改善箇所説明図

基準不適合発生箇所

改善の内容

[1-1] L002、L002 改の場合

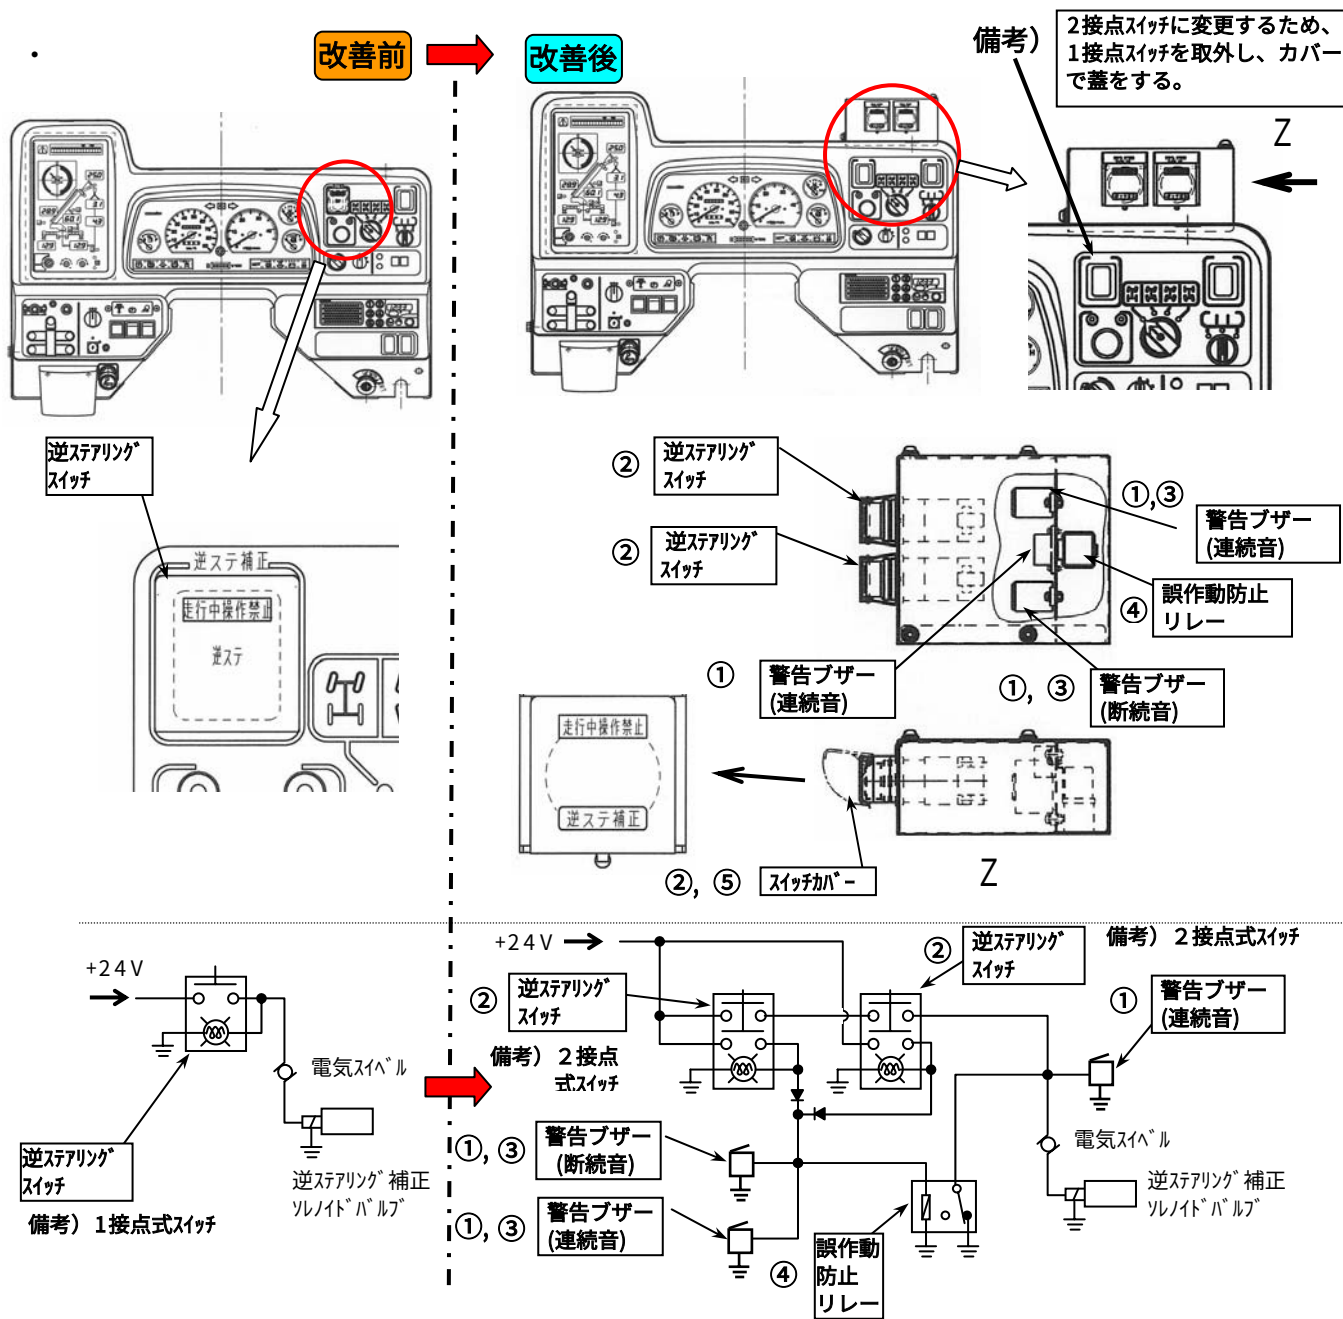
一般道路走行時には使用を禁止している補助ステアリングシステム（運転席を後方に向けて作業する際の操作性を確保するための装置）において、当該システムの誤操作防止構造が十分ではないため、一般道路走行時に当該システムの操作スイッチ（逆ステアリングスイッチ）を誤って操作した場合、当該システムが作動し、操舵時に運転者の意思に反して逆方向に操舵される。

- ① 逆ステアリングスイッチが作動状態である場合、運転者に対し警告する警告ブザーを取り付ける。
- ② 逆ステアリングスイッチに誤操作防止のためのカバーを装着するとともに、当該スイッチを増設して2個とし、2個のスイッチがいずれも作動状態である場合のみ、当該システムが作動する構造とする。
- ③ 2個のスイッチの内、いずれか一方が作動状態となった場合、補助ステアリングシステムが作動している際の警告ブザーとは異なる警告ブザーにより運転者に警告する構造とする。
- ④ 補助ステアリングシステムの電気回路において、短絡等の故障が発生した場合にも当該システムの誤作動を防止するためのリレーを追加する。
- ⑤ 逆ステアリングスイッチカバーには「走行中操作禁止」のシールを貼り付ける。

下図中における①～⑤は上記改善内容の項目①～⑤を示したものである。

□は追加・変更部品を示す。

識別：改善措置実施済車両は運転席内に逆ステアリングスイッチを2箇所有することで識別する。
